# **CENTRO ELECTROPRODUTOR DE VALVERDINHO**

## **Estudo Prévio**

### **PARECER DA COMISSÃO DE AVALIAÇÃO**

**Janeiro de 2023**

## 4.3 RECURSOS HÍDRICOS

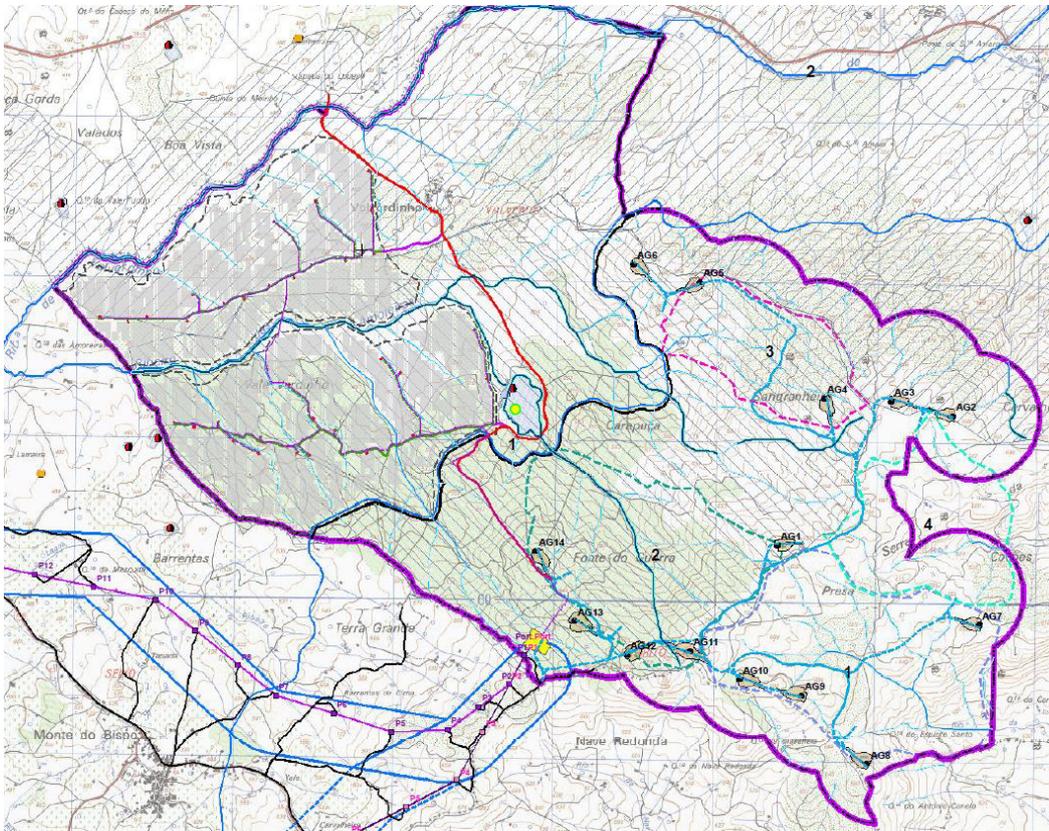
Na implantação do projeto sobre Carta Militar à escala 1/25 000 constatou-se a sobreposição da implantação dos módulos fotovoltaicos sobre linhas de água, para além de se terem verificado situações em que a implantação dos módulos fotovoltaicos não salvaguarda a faixa de proteção exigida em todas as linhas de água, pelo que a implantação dos painéis fotovoltaicos deve ser reajustada.

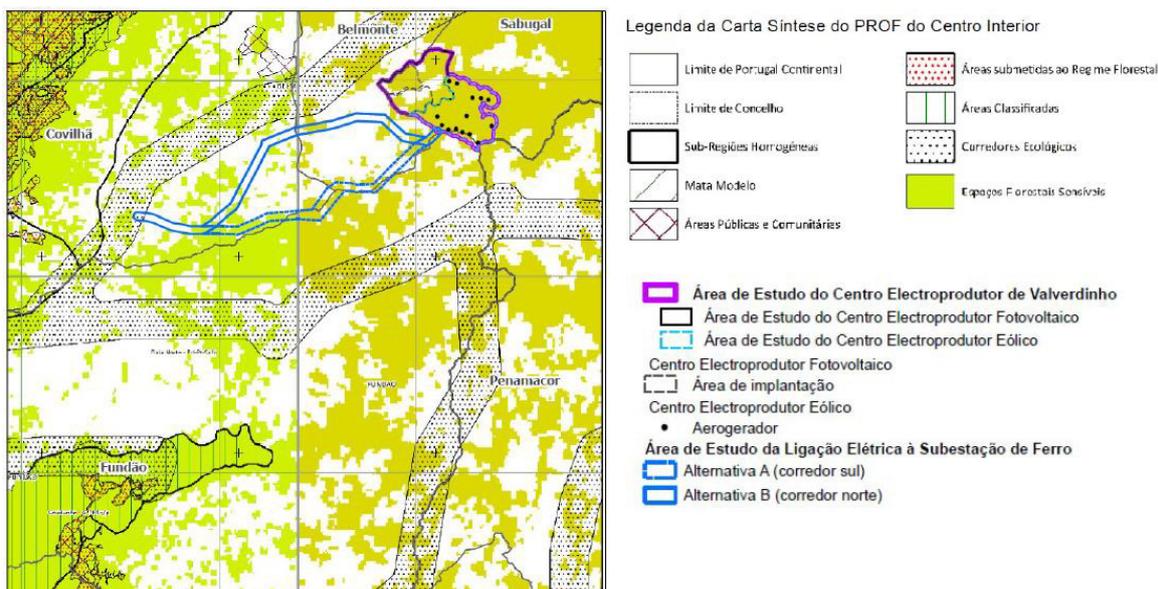
Por sua vez o corredor da linha elétrica atravessa pontualmente, com mais frequência na alternativa A, espaços com a mesma qualificação e só muito perto do ponto de entrega, na subestação do Ferro, toca num corredor ecológico.

Implantação dos painéis e salvaguarda das linhas de água e perceção do conjunto

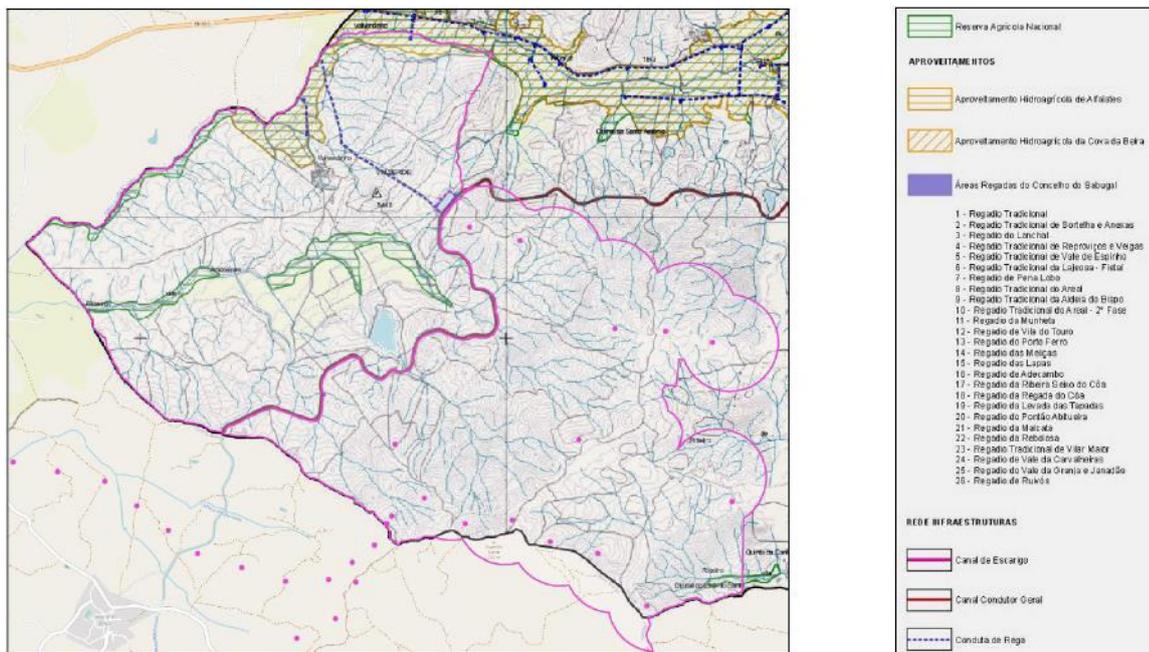
Ressalva-se que, apesar de existirem identificadas outras categorias, se verifica, na implantação das infraestruturas citadas, cuidado em não interferir com elas. Importa acrescentar que a área da subestação e armazenamento de energia não se situam na REN.

Sobreposição na carta da REN de Belmonte

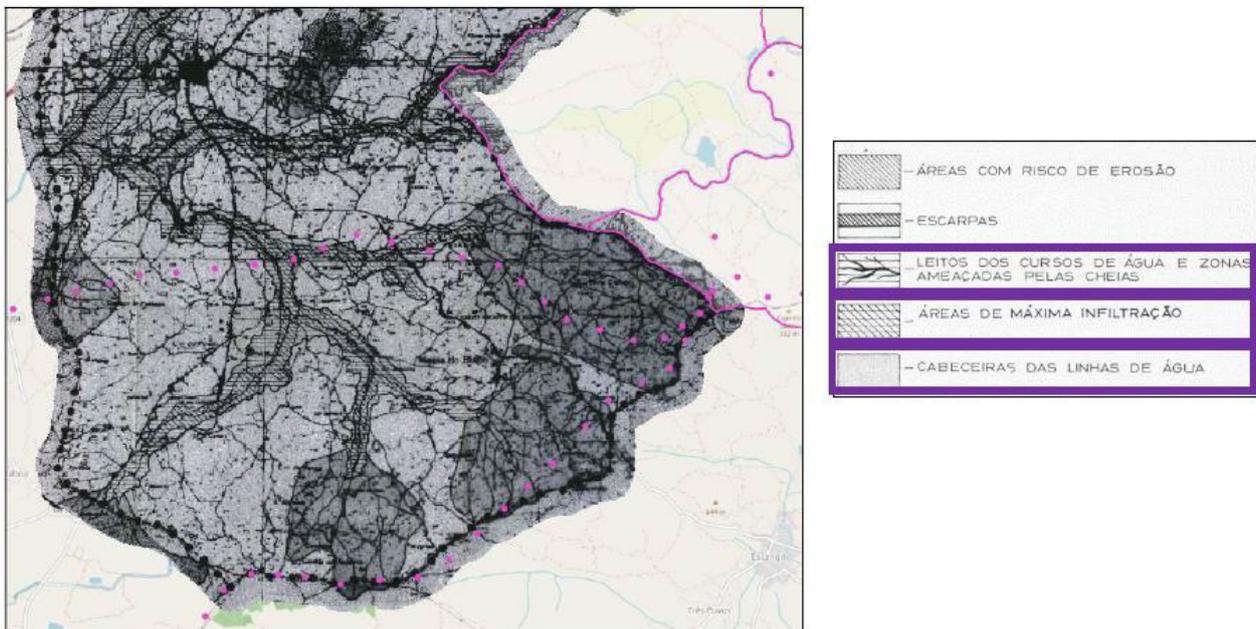
De acordo com a **carta da Reserva Ecológica Nacional (REN)** para o município de Belmonte, eficaz, com delimitação aprovada e publicada pela RCM n.º 77/96 em DR n.º 123, 1.ª série B, de 27 de maio, verificamos que somente a alternativa B, ocupa áreas da REN nas categorias de “cabeceiras das linhas de água” e “leitos dos cursos de água e zonas ameaçadas pelas cheias”, com sobreposição de “áreas de infiltração máxima”, a que correspondem, no atual Regime Jurídico da REN (RJREN), a primeira e terceira, a “áreas estratégicas de infiltração e de proteção e recarga de aquíferos” e a segunda a duas categorias “cursos de água e respetivos leitos e margens” e “zonas ameaçadas pelas cheias”.

Sobreposição na planta de condicionantes de Belmonte

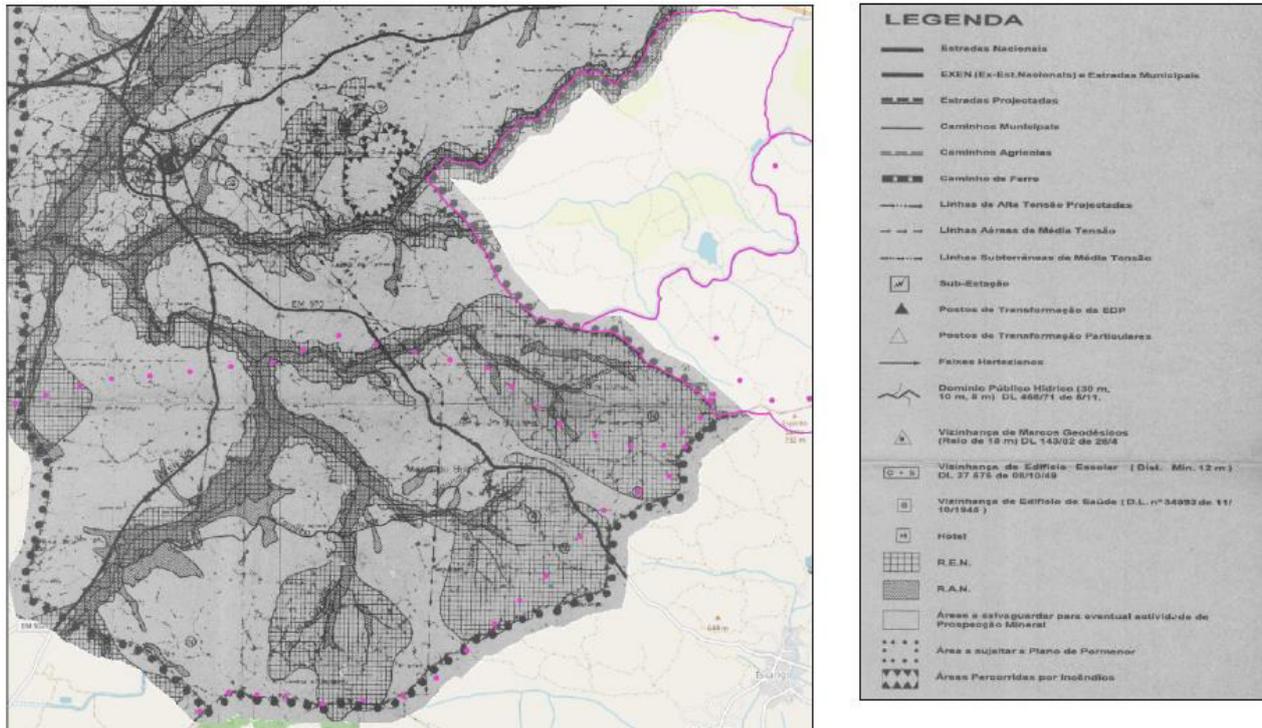
Quanto à **Reserva Agrícola Nacional (RAN)** da planta de condicionantes, da sobreposição com a planta de condicionantes do PDM de Belmonte, verifica-se que somente a alternativa B, do traçado, interfere com áreas da RAN carecendo assim de parecer da ERRANC para a utilização não agrícola de áreas da RAN.

Sobreposição na Carta de Perigosidade de Incêndio Rural

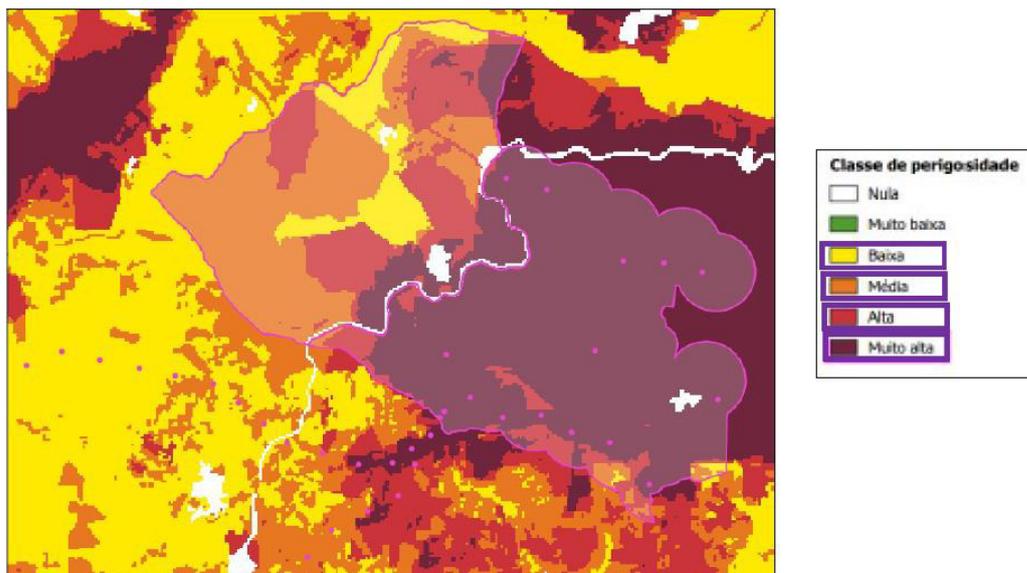
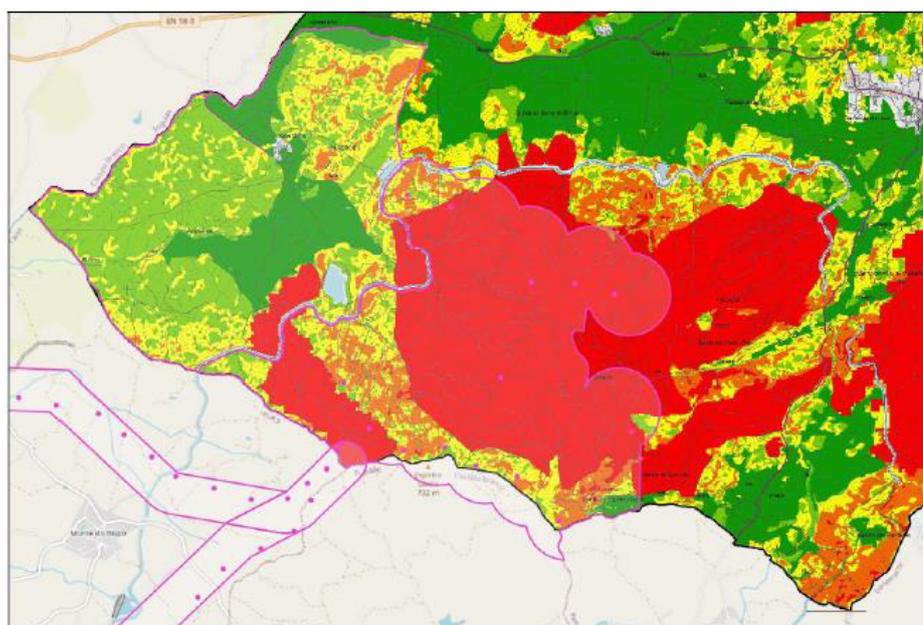
Da consulta efetuada à **Carta de Perigosidade de Incêndio Rural**, prevista no Decreto-Lei n.º 82/2021, de 13 de outubro, constata-se que a componente eólica do projeto, incluindo a localização da subestação e o parque de armazenamento de energia, bem como o troço inicial do traçado da rede de transporte até à subestação do Ferro (Covilhã) se insere na classe de perigosidade “muito alta” e que a maioria da componente fotovoltaica se localiza em perigosidade “média”, com uma parte em perigosidade “alta” e residualmente em perigosidade “muito alta”.
